## Alimentarea Craiovei cu apa de la Runcu față cu alimentarea de la Gioroc. <sup>1)</sup>

Răspuns la adresa Primăriei Orașului Craiova, ce însoțește  
Raportul Domnului Lindley privitor la aducțiunea  
apei de la Runcu.

## Profilul în Lung

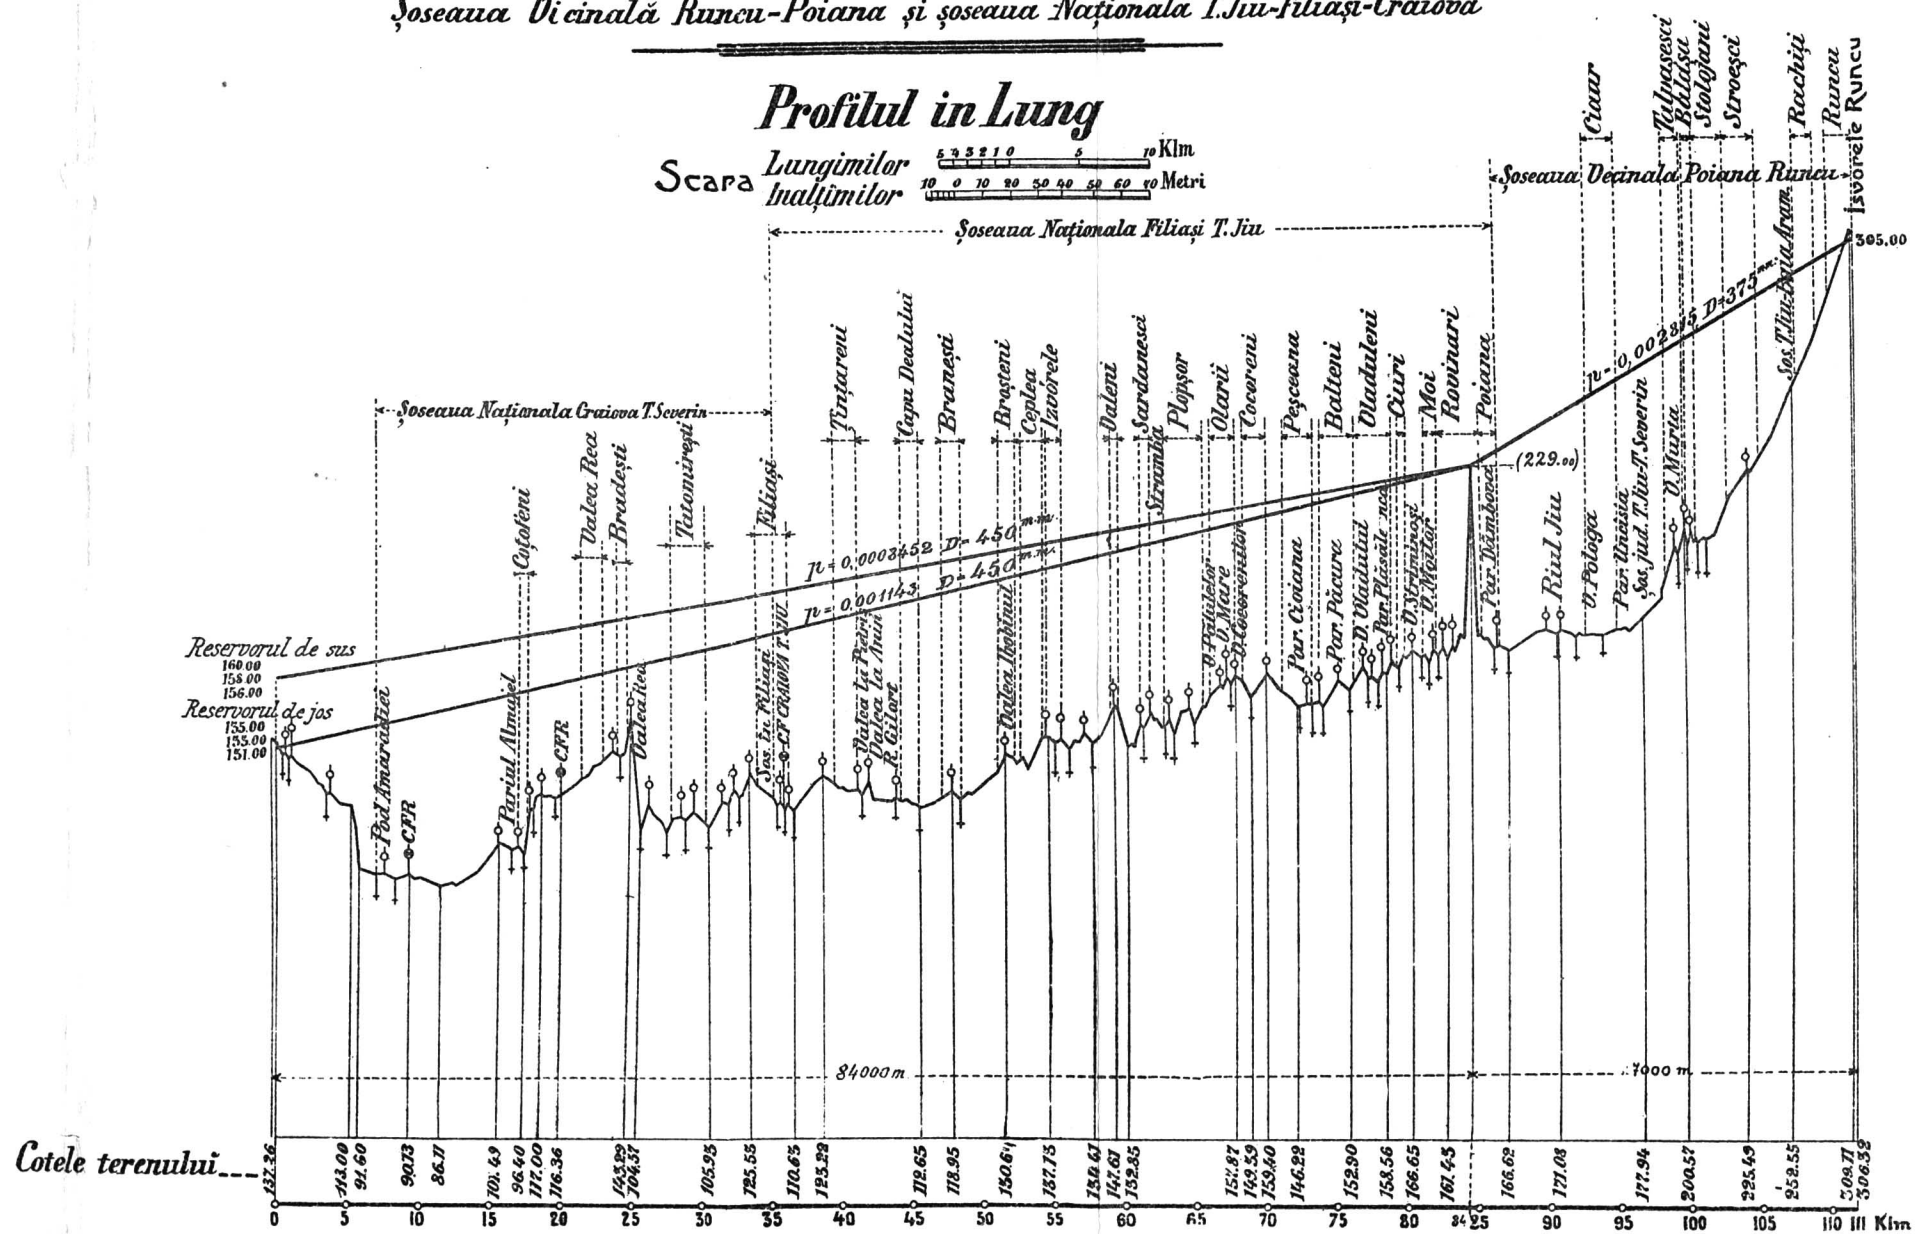
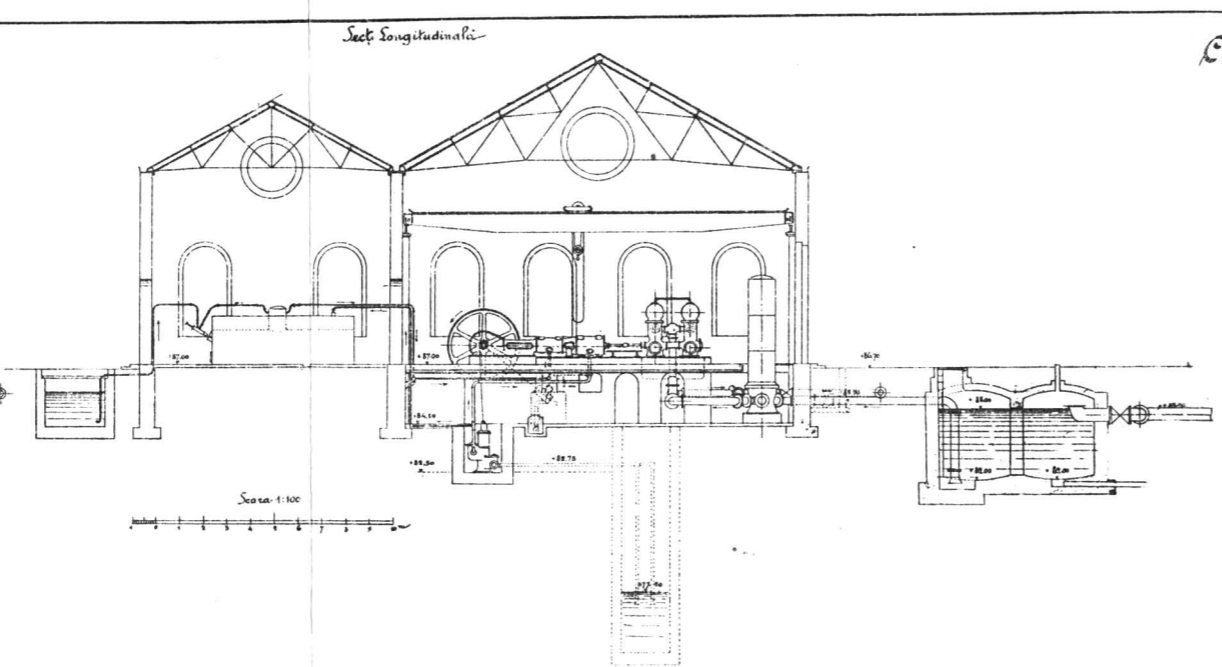
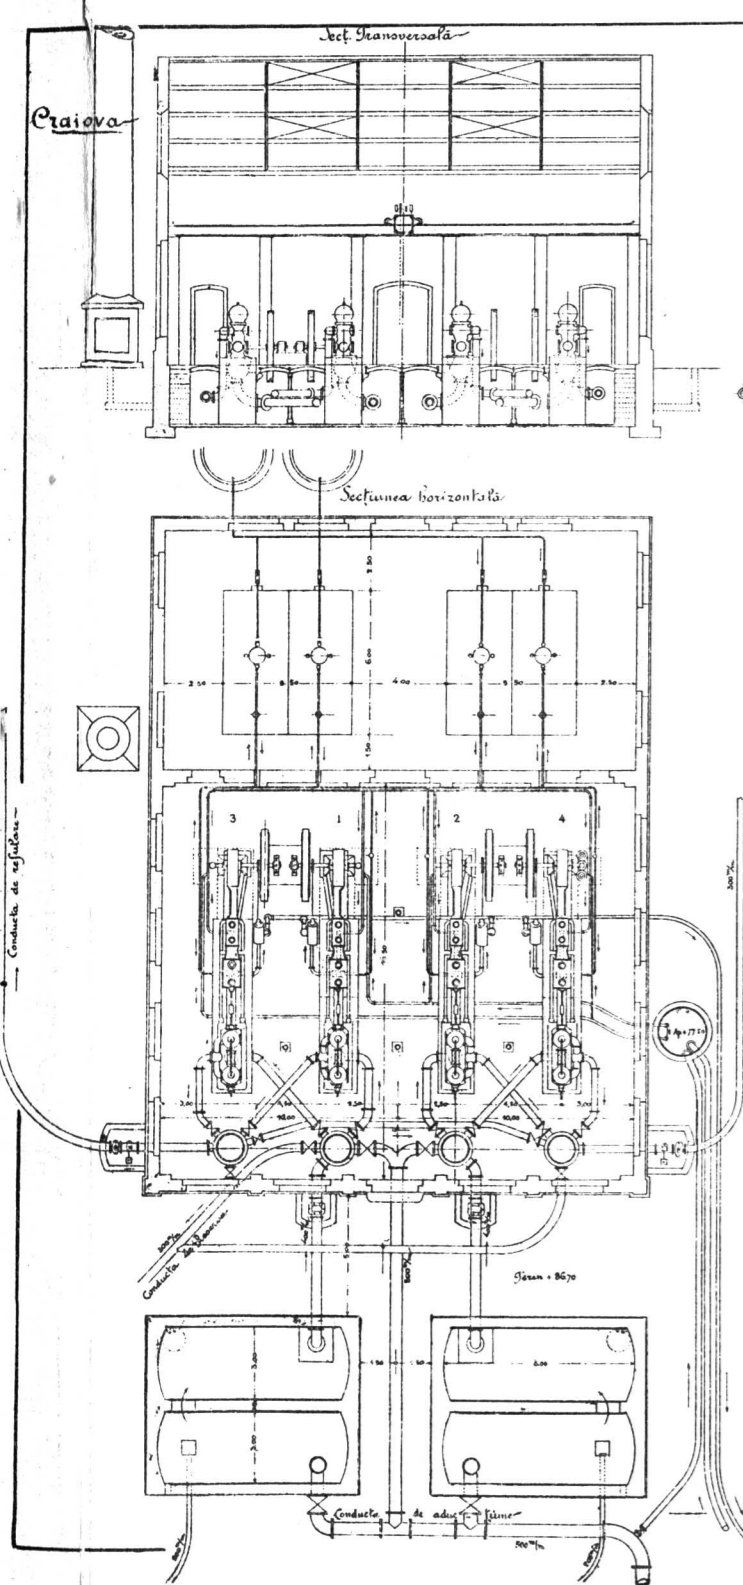
2. *Conducta de aducțiune și punctul înalt.* Prin traseul și profilul în lung propus, Domnul Lineley admite un punct înalt cam la mijlocul conductei de aducțiune: această dispozițiune necesită construcțiunea unui turn de 15<sup>m</sup>,00 înălțime și o sporire de kilometri în lungimea conductei. Această soluțiune nu e nimerită. E mult mai preferabil a se admite dispozițiunea din profilul în lung anexat care, între altele, permite a se scoborâ presiunea la maximum 8, 5 atmosfere (nu 11 atmosfere cum prevede autorul). E adevărat că prin faptul micșorării presiunii în conducte, va fi nevoie a se spori cu ceva diametrul lor pe oare-care lungime; însă am ținut a adopta această dispozițiune, fiind-că scurtează lungimea conductei și face ca presiunea în conductă să fie inferioară chiar celei corespunzătoare aducțiunii de la Gioroc.

Am calculat diametrele conductelor de aducere pe baza profilului în lung (Plansa II) și am evaluat costul lor cu prețurile rezultate la licitațiunea ce a avut loc deja la Craiova. Costul lor se urcă la 3.800.000 lei, (anexa 1).
